Mémoire en réponse des maîtres d'ouvrage Eoliennes en Mer Dieppe Le Tréport, RTE et SMPD

à l'avis délibéré de l'Autorité environnementale sur le parc éolien en mer Dieppe - Le Tréport (76) (n°Ae : n°2018-50)

Septembre 2018

Figure 1 : Concentration maximales de MES au cours de la simulation d'un relargage de 1000 m3 depuis la surface à l'est du parc

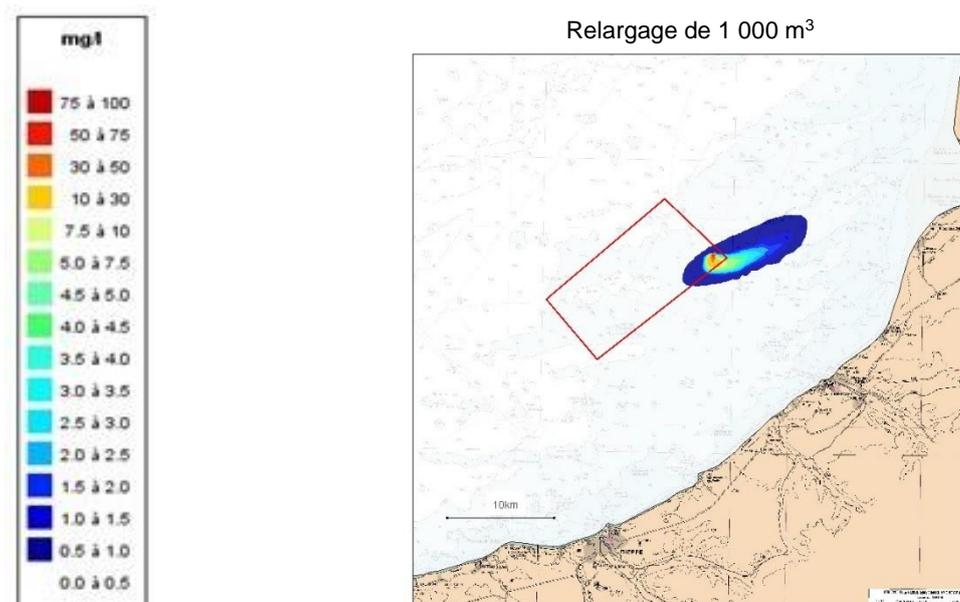
comme le note l'Ae, qu'une analyse quantitative est nécessaire pour apprécier l'impact de ces phénomènes sur l'environnement. C'est bien ce qui a été conduit dans les documents 3 (**chapitre 3.2.4.1.2** pour la turbidité générée par les opérations de construction du parc) et 4 (pour les travaux du raccordement). C'est bien sur la base de ces modélisations que les documents 3 et 4 concluent s'agissant de la turbidité à des hausses liées aux travaux restant globalement dans les gammes de la turbidité naturelle, ayant une étendue géographique limitée et avec un panache se dispersant rapidement après l'arrêt des opérations. Les deux cartes ci-dessous, extraites des documents 3 et 4 illustrent parfaitement ces conclusions.

De fait, il devenait tout à superfétatoire de conduire une modélisation dédiée afin d'évaluer la question du cumul de la turbidité à l'échelle du programme. Le document 6 d'analyse des effets à l'échelle du programme concluant sans difficulté à la faible possibilité de superposition des deux panaches étant donné qu'il est à peine mesurable au niveau du raccordement pour les travaux d'ensouillage et que les courants sont parallèles à la côte. Les cartes produites ci-dessus montrant parfaitement que l'emprise des concentrations supérieures aux seuils de turbidité naturelle (soit 3 à 5 mg/l au large et de 10 à 35 mg/l plus près de la côte), il n'y a pas cumul des effets, ne se superposant pas, ni, donc d'impacts associés. La mise en œuvre d'une modélisation globale apporterait des résultats identiques et elle n'est donc pas nécessaire pour démontrer ce principe de non addition des effets.

Carte 2 : variante de localisation du poste électrique en mer

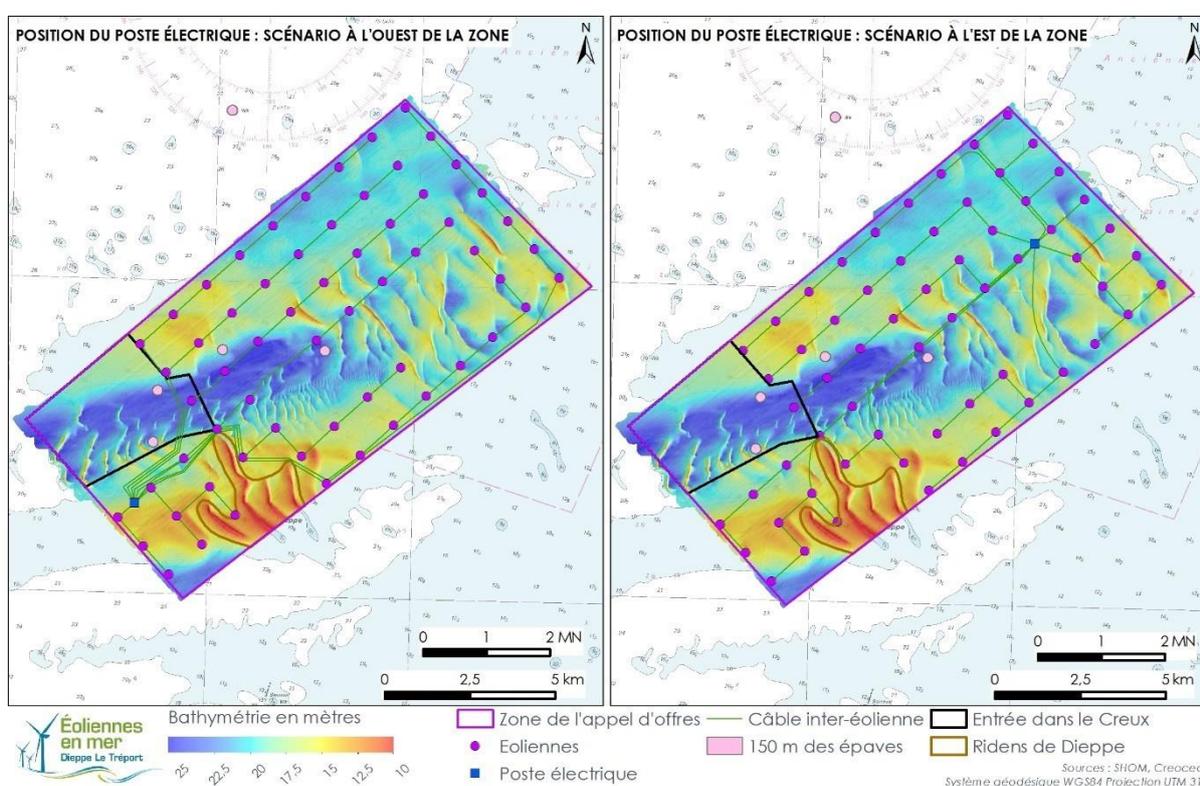
L'approche cloisonnée des dossiers EMDT et RTE ne permet pas totalement de se convaincre que les raisons environnementales ont été correctement prises en compte dans le choix d'implantation du poste électrique, dont dépend ensuite celui du fuseau maritime du raccordement électrique : le dossier indique, qu'« à la demande des pêcheurs, le maître d'ouvrage a prévu, dans son offre, d'installer le poste électrique en bout de lignes de câblage, sur un des bords du parc éolien, afin d'éviter la présence de câbles qui convergeraient vers le poste électrique dans le centre de la zone où la ressource halieutique est jugée particulièrement abondante par les professionnels de la pêche. Cette implantation permet également d'avoir de longs couloirs, sans traversées de câbles». Le poste est, alors, situé au point le plus éloigné de l'atterrage de Penly, le fuseau maritime retenu n'évitant pas, en outre, deux dunes mobiles.

Conformément aux critères retenus par l'Etat pour sélectionner l'offre sur la zone du Tréport, EMDT a pris en compte les activités existantes afin de dimensionner son projet. Ainsi comme cela est présenté au point **4.3.5 du document 3** « A la demande des pêcheurs, le maître d'ouvrage a prévu, dans son offre, d'installer le poste électrique en mer en bout de lignes de câblage, sur un des bords du parc éolien, afin d'éviter la présence de câbles qui convergeraient vers le poste électrique dans le centre de la zone où la ressource halieutique est jugée particulièrement abondante par les professionnels de la pêche ». Or un lien indéniable existe entre la présence d'une ressource halieutique abondante et la biodiversité environnementale. Aussi n'est-il pas incohérent de suivre ces indications dans le choix des variantes. Concernant plus précisément le choix du positionnement du poste électrique à l'ouest ou à l'est, il ressort également clairement des analyses que la zone dite du Creux et la zone des ridens de Dieppe, toutes deux situées à l'ouest de la zone, présentent des richesses spécifiques. Aussi afin de minimiser les passages de câbles au sein de ces zones et par conséquent les impacts, le positionnement à l'est de la zone a été retenu.

Carte 3 : localisation des dunes hydrauliques

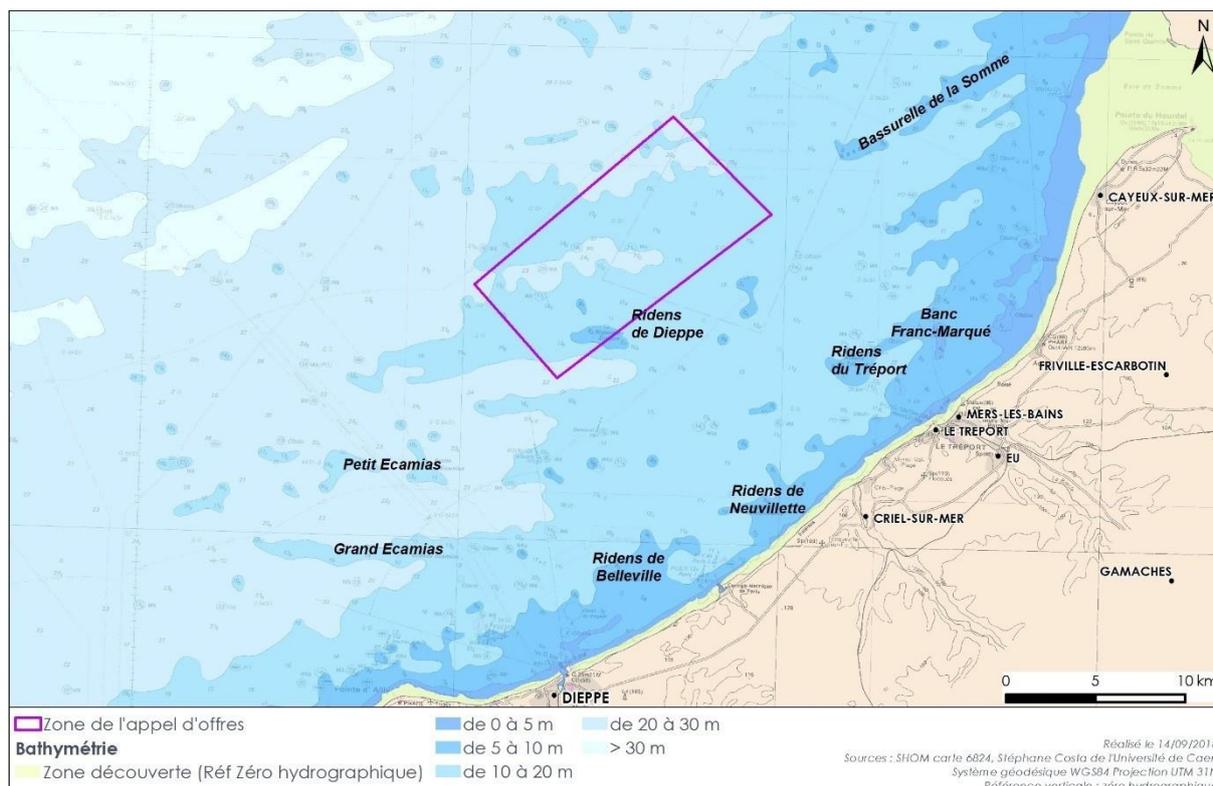
La zone des ridens de Dieppe est comprise dans l'habitat à graviers sableux. Aucune implantation d'éolienne n'est prévue sur cette zone, mais des travaux seront conduits à proximité immédiate et une évaluation spécifique des impacts serait pertinente.

La zone des ridens de Dieppe a été évitée afin de ne pas entraver les activités de chalutage pratiquées par les professionnels de la pêche sur ladite zone. Par ailleurs, comme cela est indiqué en réponse à la recommandation 14, les ridens sont des faciès très commun à l'échelle de la Manche orientale. Les impacts du parc éolien sur les fonctionnalités de ces ridens ont été étudiés et conformément aux prescriptions formulées par l'AFB dans son avis du 20 février, EMDT effectuera des suivis du benthos et des suivis géophysiques sur ces ridens.

Cet élément permet de nuancer l'importance réelle de la fonctionnalité des ridens de Dieppe par rapport aux autres.

Figure 9 : Effet prolongés du bruit et mesure MR5 (source Quiet-Ocean, 2018)

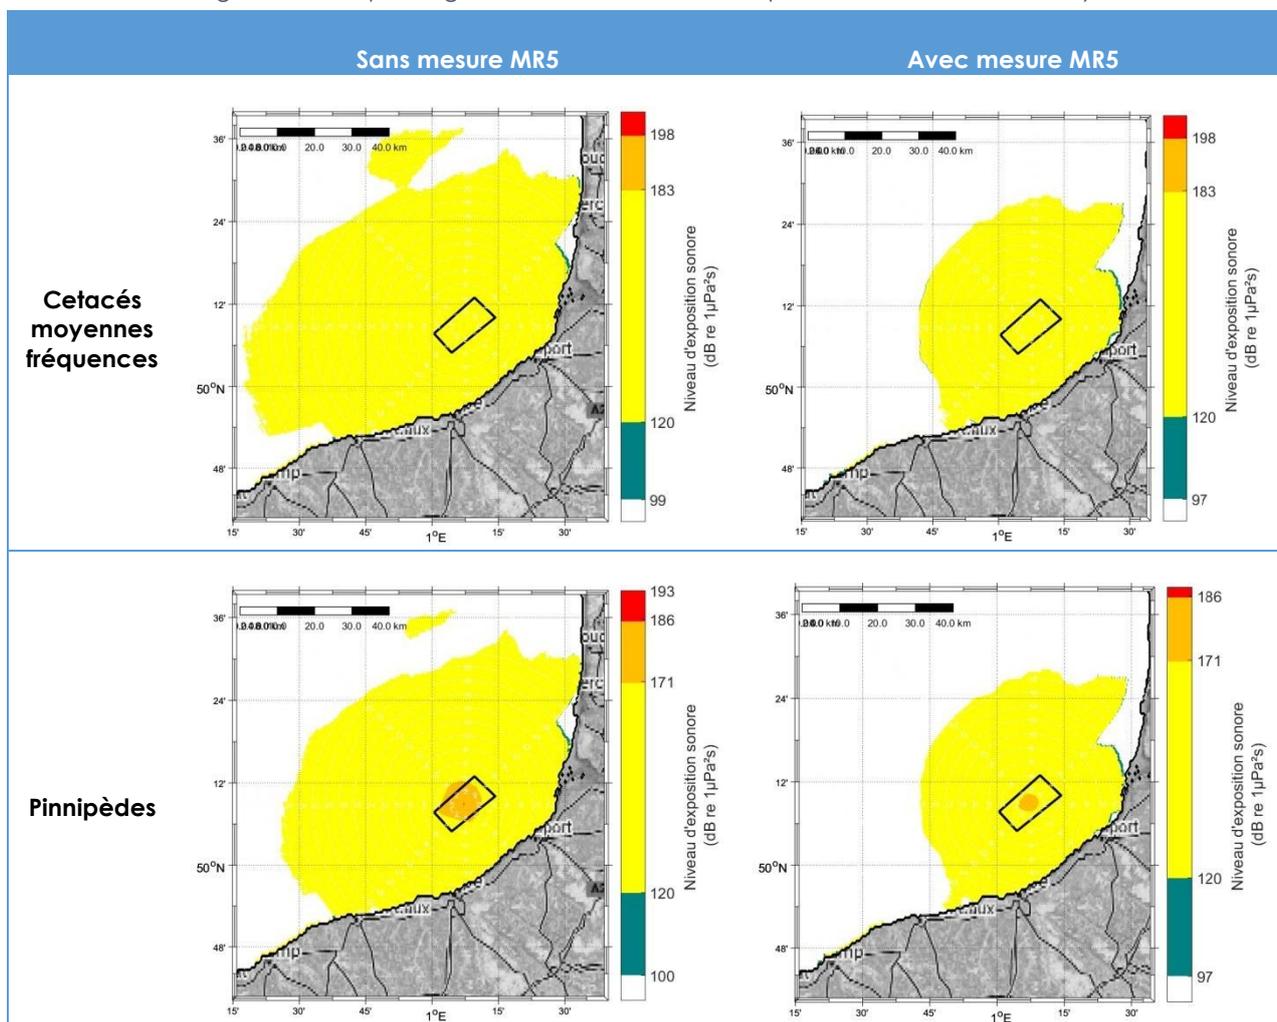
Tant les analyses de l'AFB que du CNPN dans son avis sur les îles d'Yeu et de Noirmoutier démontrent que les expositions prolongées au bruit ne sont que partiellement prises en compte, pour différentes raisons méthodologiques (bruits perçus par chaque espèce selon des audiogrammes distincts, insuffisante prise en compte de la durée des opérations, notamment pour calculer la dose d'exposition cumulée susceptible de modifier significativement la distance des différents types d'effets (notamment le risque de lésion temporaire)).

L'Ae relève d'une part que, sans être lui-même représenté dans les résultats modélisés, l'habitat estuarien de la baie de Somme est très probablement affecté par des effets supérieurs à 120 dB re 1µPa²s. D'autre part, ce seuil correspond à un seuil conservatoire pour évaluer le dérangement des espèces et à un type de réponse (la fuite), la couleur orange correspondant au seuil de dommage physiologique temporaire, la nature des dérangements étant de plus en plus forte entre ces deux seuils : l'absence de discrimination pour des seuils intermédiaires ne permet pas de préciser le niveau d'impact pour les populations inféodées à cet habitat. Comme le souligne l'avis technique du conseil de gestion du 20 octobre 2017, « la question de l'évolution de l'utilisation du milieu marin par les deux colonies de phoques de la baie de Somme durant la phase chantier doit se poser⁵⁸».

Dans les compléments apportés suite à l'avis conforme rendu par l'AFB, l'étude d'impact acoustique évalue effectivement les effets prolongés du battage sur deux familles de mammifères marins au sens acoustique, couramment présentes dans la zone d'étude (cétacés moyennes fréquences et pinnipèdes). Pour cette analyse, à titre conservateur, un seuil de modification du comportement bas a été considéré (120 dB ref. 1µPa) selon les recommandations de (Southall 2007), et la méthodologie d'évaluation des niveaux de bruit

perçus de façon prolongée suit les recommandations de (NOAA, 2016) à savoir la prise en compte de la mobilité des espèces lors de l'exposition prolongée.

Concernant les effets prolongés du bruit de battage sur une durée de 2 heures en considérant un animal en fuite, la mesure MR5 permet une diminution significative de l'empreinte sonore (- 25%). Concernant le risque biologique, la distance de modification de comportement est réduite de 25% également mais reste limitrophe de l'estuaire de la baie de Somme quelle que soit l'espèce. La zone de dommage physiologique temporaire (TTS) devient nulle dans le cas des espèces moyennes fréquences et réduite de 55% (passage de 5,1km à 2,3km) dans le cas de pinnipèdes. Le dommage physiologique permanent (PTS) devient nul dans le cas des espèces moyennes fréquences et est restreint autour de l'atelier (93 m au maximum et 25 m en moyenne selon la direction).

Figure 10 Empreinte sonore du battage de pieu de 2,2m de diamètre (source Quiet-Ocean, 2018)

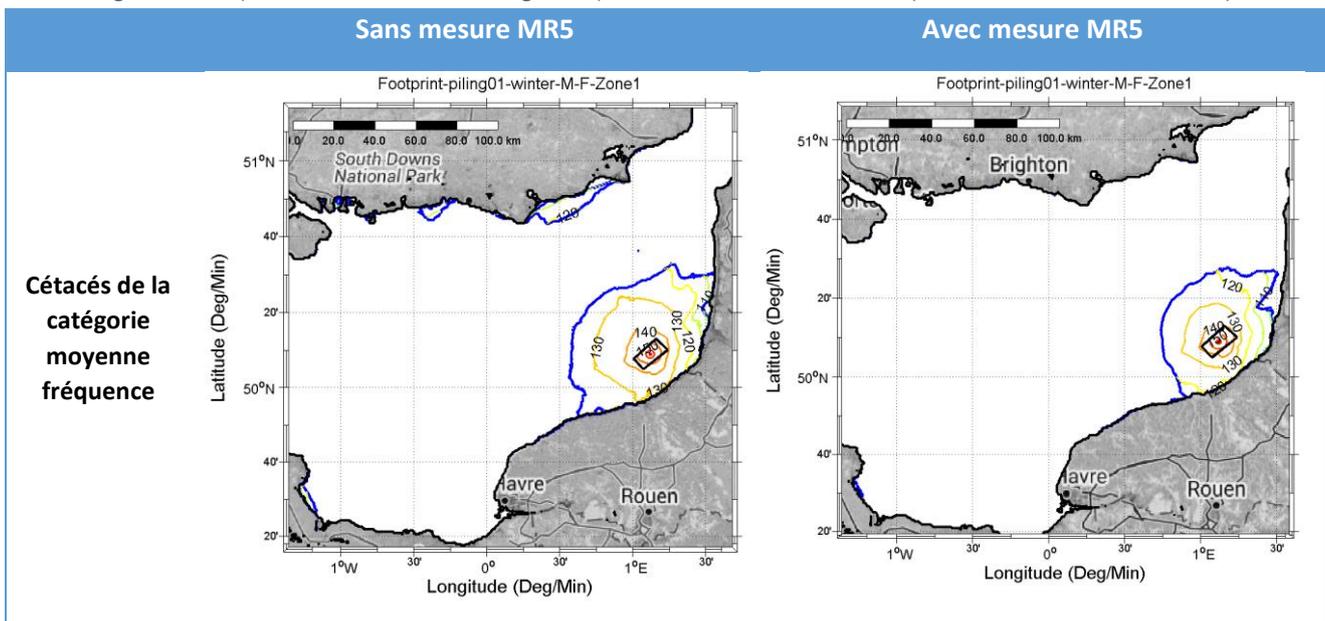
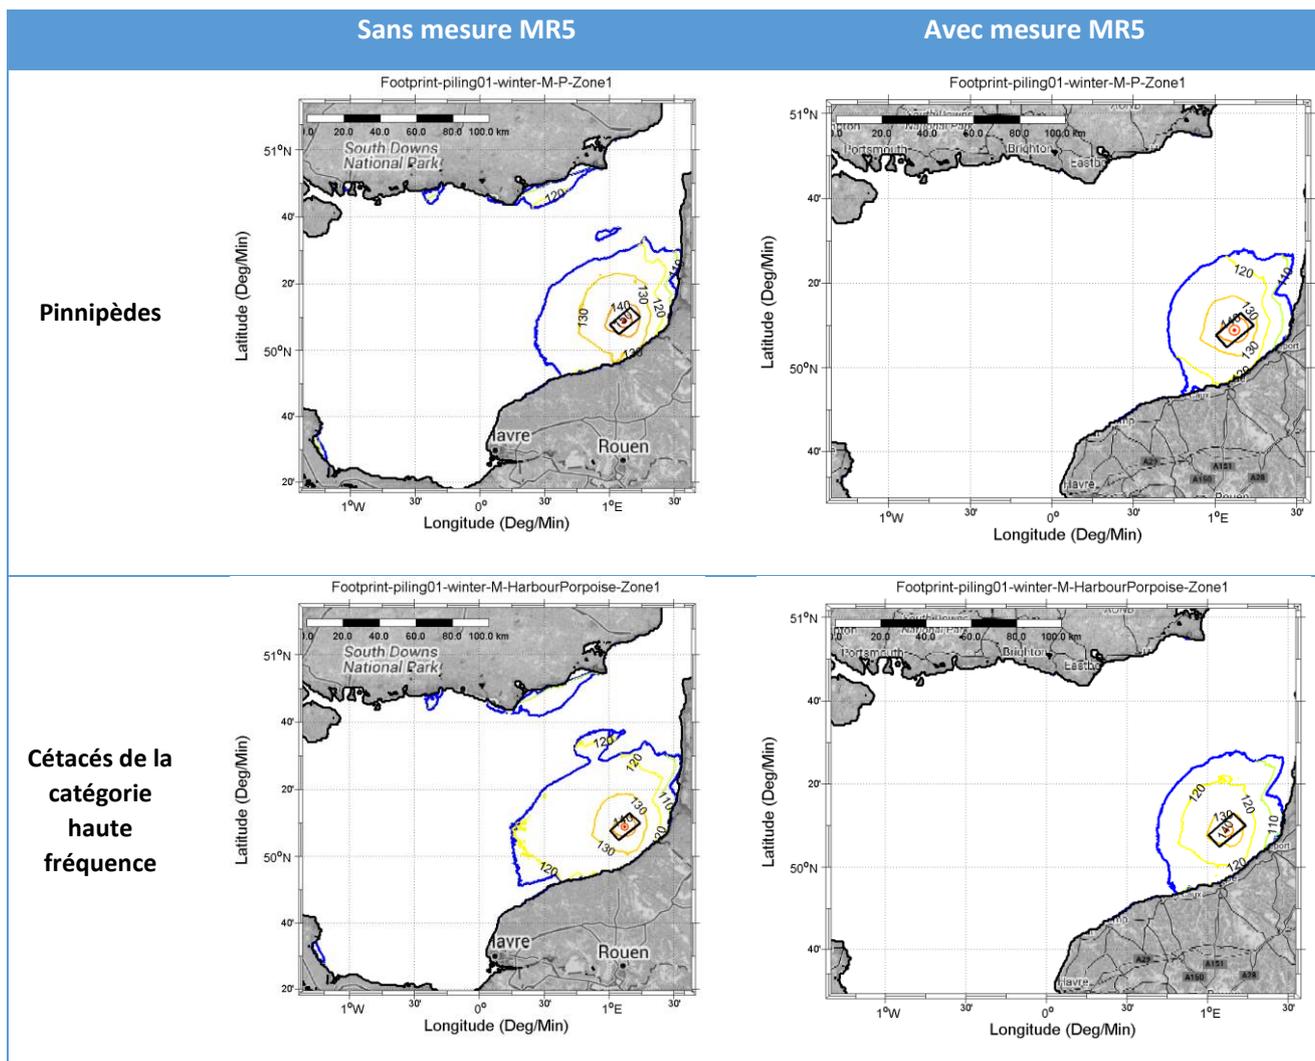
Néanmoins, la question spécifique des éventuels effets indirects de perte d'habitats du fait du dérangement acoustique sur une période prolongée n'est pas abordée. Par ailleurs, l'analyse des additions d'effet pour les mammifères marins apparaît alors peu satisfaisante, faute de prendre en compte cet effet indirect pour les populations de Phoques⁵⁹.

En l'état actuel des connaissances, la question des effets indirects de perte d'habitats du fait du dérangement acoustique et les additions d'effets pour les mammifères marins ne peut, de l'avis même des experts, être traitée que par l'analyse des retours d'expérience des parcs antérieurs ce qui est fait dans l'étude d'impact.

En fonction de l'espèce, le risque de dommage physiologique temporaire est réduit au maximum de 84% (cétacé basse fréquence) et au minimum de 27% (pinnipèdes) en utilisant la mesure de réduction MR5. Le risque de dommage physiologique permanent est réduit de l'ordre de 50% quelle que soit l'espèce en utilisant la mesure de réduction MR5.

Figure 7 : Simulation des limites médianes d'impact sonore maximal (battage de pieux) sur les poissons durant les travaux par rapport aux zones de frayères et nourrices (source : étude d'impact EMDT)

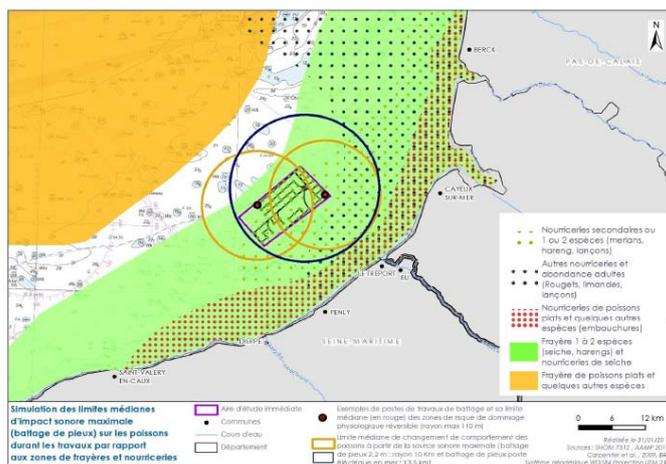
L'Ae souligne l'importance de la zone concernée par le bruit des travaux pouvant avoir un effet sur le comportement des poissons (voir figure 7), associée à la durée de la période de battage des pieux (8 mois).

Les incidences sur la fréquentation des frayères et nourriceries dans cette zone ne peuvent être complètement appréciées. La contribution transmise à l'Ae par l'AFB relève également que l'impact du bruit sur les populations de lançons du ridens de Dieppe, qui n'est pas examinée dans l'étude d'impact, devrait être évalué à fort, car la phase de travaux va probablement supprimer de façon prolongée (plusieurs mois) la fonctionnalité de ce secteur et cette espèce a peu de possibilités de report sur d'autres zones. De même, les effets de perte temporaire de zones fonctionnelles (nourricerie/frayères) liés aux travaux du raccordement nécessiteraient d'être mieux renseignés et appréciés. Alors que cet impact présente des conséquences potentielles pour l'alimentation de la macrofaune⁵⁶, aucune mesure spécifique n'est prévue pour réduire les impacts des travaux sur les poissons.

Figure 8 : Effet des expositions prolongées sur les cétacés et les pinnipèdes

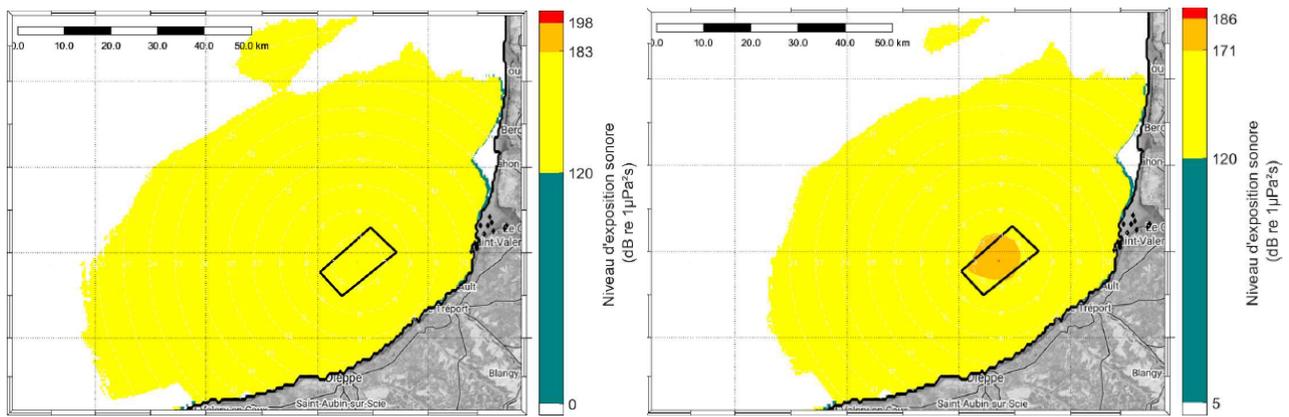
L'analyse produite sur les effets des expositions prolongées présente également des limites. De façon intéressante, le dossier produit deux cartes des risques en fonction du point de départ d'un cétacé moyenne fréquence (à gauche) ou d'un pinnipède (à droite) en phase de fuite à la vitesse de 20 km/h lors d'une séquence de battage de pieu (cartes page suivante).

L'Ae relève d'une part que, sans être lui-même représenté dans les résultats modélisés, l'habitat estuarien de la baie de Somme est très probablement affecté par des effets supérieurs à 120 dB re 1µPa²s. D'autre part, ce seuil correspond à un seuil conservatoire pour évaluer le dérangement des espèces et à un type de réponse (la fuite), la couleur orange correspondant au seuil de dommage physiologique temporaire, la nature des dérangements étant de plus en plus forte entre ces deux seuils : l'absence de discrimination pour des seuils intermédiaires ne permet pas de préciser le niveau d'impact pour les populations inféodées à cet habitat. Comme le souligne l'avis technique du conseil de gestion du 20 octobre 2017, « la question de l'évolution de l'utilisation du milieu marin par les deux colonies de phoques de la baie de Somme durant la phase chantier doit se poser⁵⁸ ».
